RESOLUCION N.º

POR MEDIO DE LA CUAL NO SE AUTORIZA UNA OCUPACIÓN DE CAUCE Y SE TOMAN OTRAS DETERMINACIONES

Que técnicos de la Corporación procedieron a evaluar la información, realizaron visita técnica el día 26 de abril de 2023, generándose el informe técnico N° **IT-02552** del 04 de mayo de 2023, dentro del cual se formularon las siguientes observaciones y conclusiones las cuales son parte integral del presente acto:

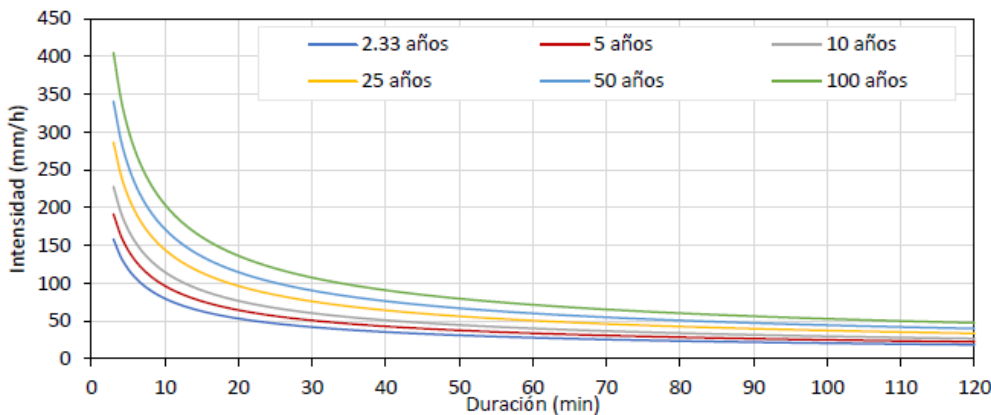
- A partir de los parámetros geomorfológicos, se estimaron diferentes tiempos de concentración por 22 metodologías; sin embargo, en el informe de diseño no se relacionan los cálculos ni los resultados de los mismos, solamente se presenta un diagrama de barras con los datos, y unos límites inferiores y superiores con el fin de seleccionar un Tc, que se estimó de 15 minutos.

- No fue factible realizar un análisis detallado del valor seleccionado para el tiempo de concentración, insumo para el cálculo del caudal de diseño, pues el usuario en el informe hidrológico entregado no menciona los valores obtenidos por las 22 metodologías, hecho que podría sobre o subestimar los valores de caudales asociados a los periodos de retorno de los años 2.33, 5, 10, 25, 50 y 100 años.

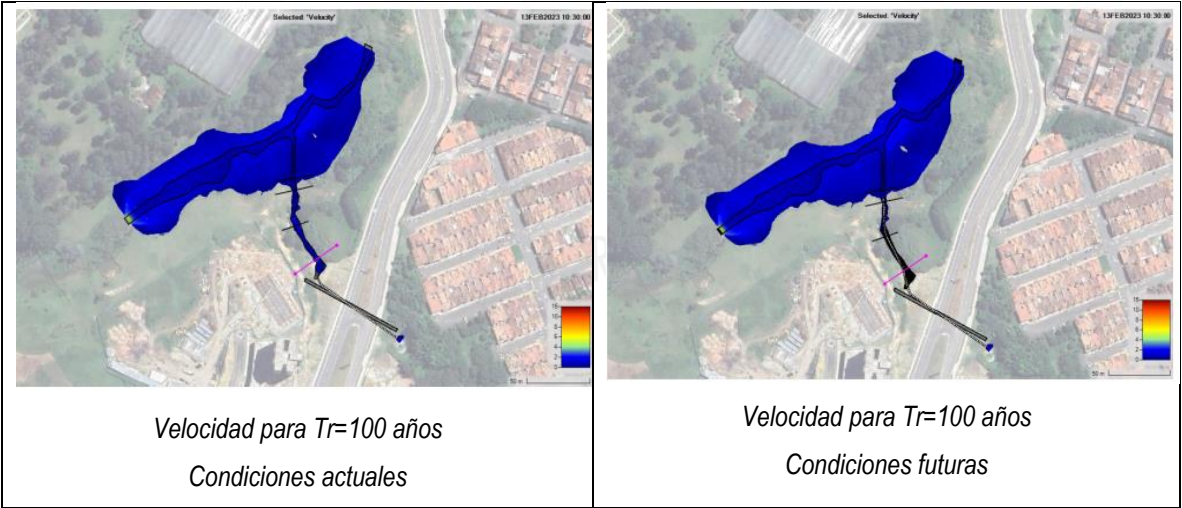
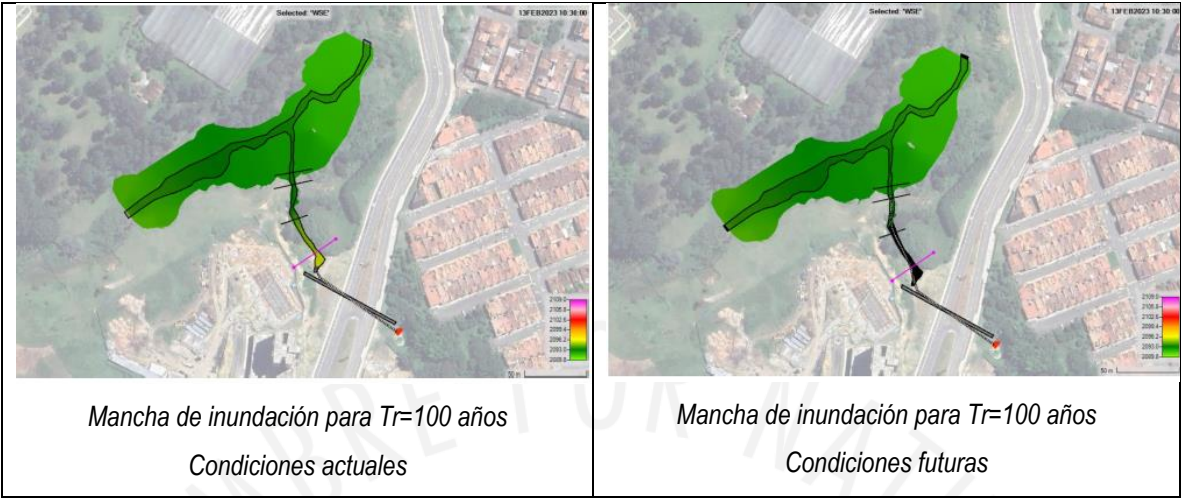
- A partir de un número de rugosidad de manning, 0.044 calculado a partir del diámetro medio del grano en metros 0.15m, que según el informe se tomaron de una inspección ocular, se realizó modelación en condiciones existencias y con la obra planteada.
- Se entrega un modelo digital en HEC-RAS versión 6.2, en el cual se hallaron velocidades y manchas de inundación para el caudal asociado al Tr=100 años:

- Se entregó el chequeo de capacidad, en la cual se menciona que el Box Coulvert planteado posee capacidad para el caudal de diseño, exactamente 2.3 m3/s.

- De acuerdo al chequeo de capacidad hidráulica para el Box Couvert, posee capacidad para tubo lleno, ya que la capacidad de este es 2.3 m³/s y el caudal de diseño es 2.302 m³/s.
